**(МИНСТРОЙ РОССИИ)**

По вопросу разъяснения отдельных положений  
нормативно-правовой базы в строительстве

**О терминах «лоджия» и «балкон»**

Рис. 1

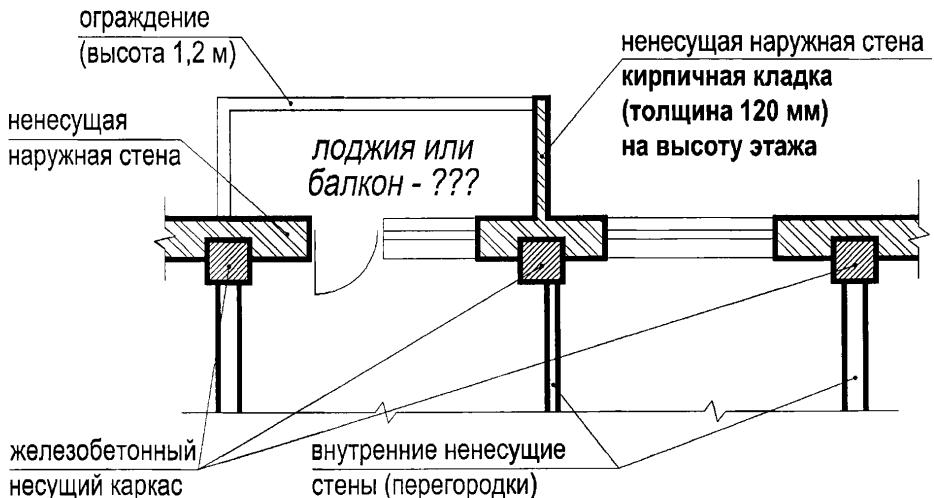
На рис. 1 изображен пример (фрагмент жилого здания с несущим монолитным железобетонным каркасом (стенами) и ненесущими наружными стенами с поэтажной разрезкой), вызывающий наибольшие споры между застройщиками и дольщиками.

Прошу дать аргументированное разъяснение, является ли представленный пример на рис. 1 лоджией, либо это балкон.

В приведённом на рис. 1 примере предметом разногласий является наименование боковой ограждающей конструкции (кирпичной кладки толщиной 120 мм) – стена или перегородка. [Бытует мнение, что это, якобы, перегородка (в силу своей толщины), а не стена; и следуя определению термина «лоджия», данное пространство является не лоджией, а балконом.]

Из данной классификации следует, что перегородки – это во-первых, - разновидность стен; а во-вторых – это внутренние стены. Изображенная же на рис. 1 кирпичная кладка толщиной 120 мм является наружной конструкцией, поэтому перегородкой называться не может, т.е. это несущая стена. Таким образом, на рис. 1 мы имеем пространство, огражденное с двух сторон стенами, следовательно, это лоджия (угловое расположение).

Согласно СНиП 2.08.01-89 лоджия - перекрытое и огражденное в плане с трех сторон помещение, открытое во внешнее пространство, служащее для отдыха в летнее время и солнцезащиты, а балкон - выступающая из плоскости стены фасада огражденная площадка, служащая для отдыха в летнее время.
